con la presente si inviano le Osservazioni contro il Progetto di un impianto eolico codice procedura ID_VIP/ID_MATTIM: 1269 denominato "Pitigliano" ubicato nei comuni di Pitigliano (GR) e Sorano (GR) costituito da 20 (venti) aerogeneratori di potenza nominale 7,0 MW per un totale di 140,0 MW con relative opere connesse ed infrastrutture indispensabili.

Modulo per la presentazione delle osservazioni per i piani/programmi/progetti sottoposti a procedimenti di valutazione ambientale di competenza statale

“Progetto di un impianto eolico denominato “Pitigliano” ubicato nei comuni di Pitigliano (GR) e Sorano (GR) costituito da 20 (venti) aerogeneratori di potenza nominale 7,0 MW per un totale di 140,0 MW con relative opere connesse ed infrastrutture indispensabili”

IMMAGINE n 5. Mappa eolici elaborata dall'Associazione Amici della Terra. La mappa evidenzia il cumulo degli impianti tra Lazio e Toscana.

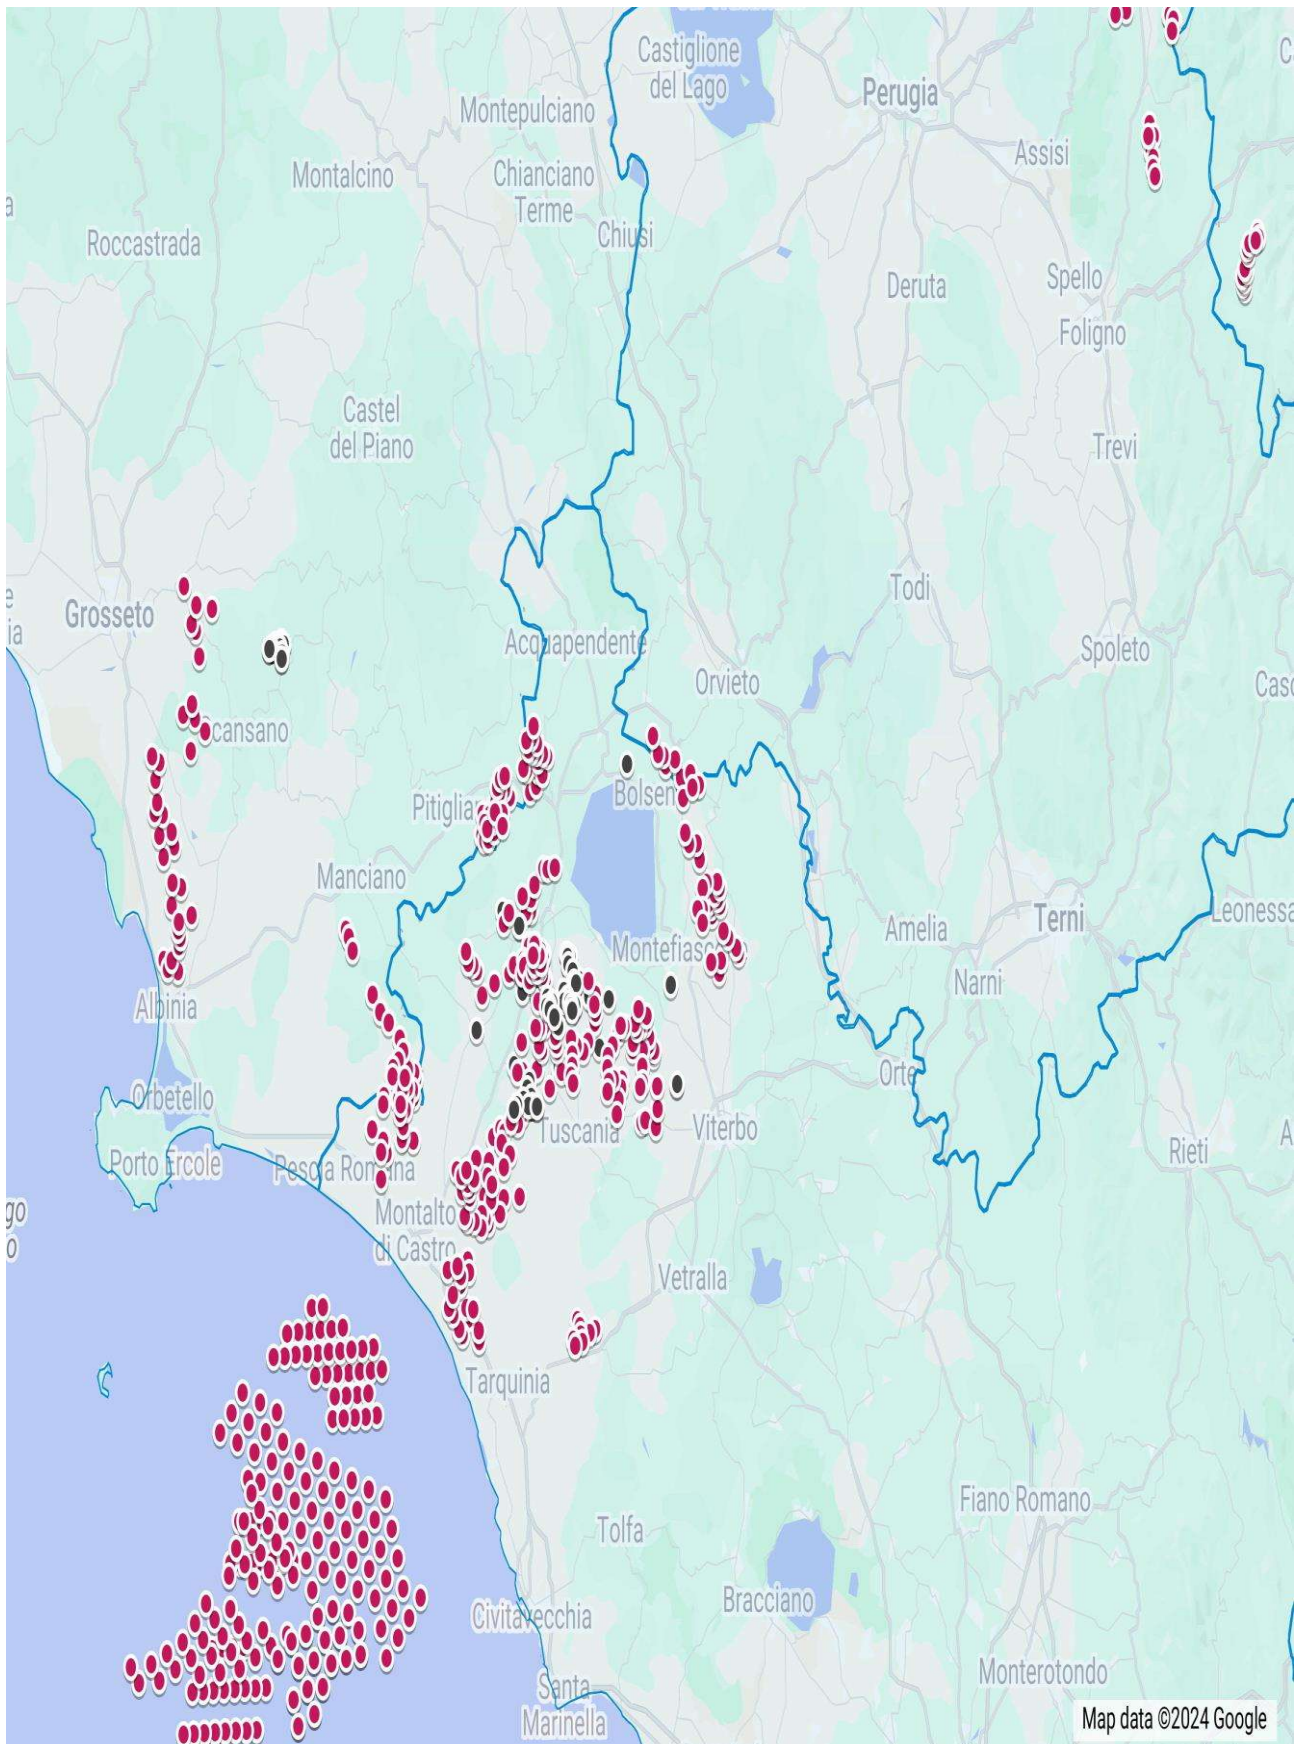
Riguardo al cumulo degli impianti FER, le mappe prodotte dalla proponente riguardano, come già evidenziato, soltanto una parte molto piccola degli impianti FER dell'area intermedia e vasta e in particolare di quelli eolici che contribuiscono a creare un notevole cumulo e la saturazione del territorio tosco laziale. Riguardo al cumulo dei soli impianti eolici si riporta la mappa dell'intervisibilità degli impianti eolici elaborata dall'Associazione nazionale “Amici della Terra”.

IMMAGINE n. 7 Mappa della intervisibilità degli impianti eolici elaborata dall'Associazione nazionale Amici della Terra. La mappa non è aggiornata comunque rende molto bene dell'enorme impatto visivo creato dal cumulo degli impianti.

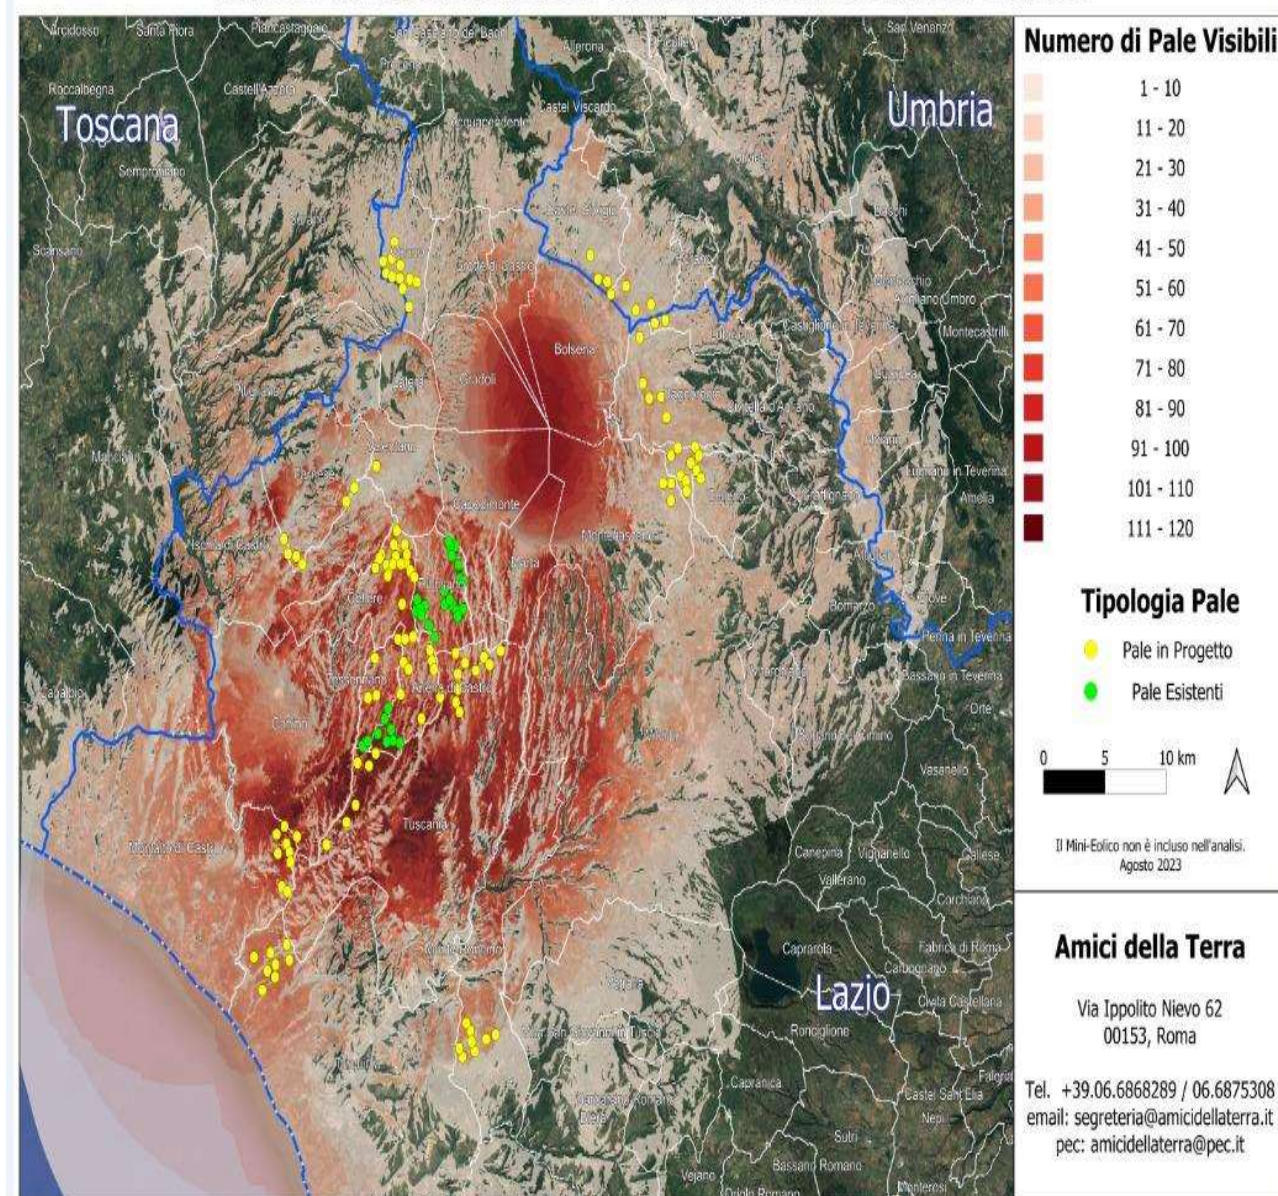
Analisi di Intervisibilità Cumulativa delle Pale Eoliche

Se agli impianti eolici rappresentati qui sopra che non comprendono sia l'impianto eolico Pitigliano e le altre 14 pale del progetto eolico in verifica amministrativa sempre nel territorio di Pitigliano si aggiungono i migliaia di ettari (7000 fin'ora) di territorio occupato dagli impianti fotovoltaici e agrivoltaici e dalle altre tipologie appare chiaro il numero spropositato degli impianti FER nella bassa toscana e nella Tuscia.
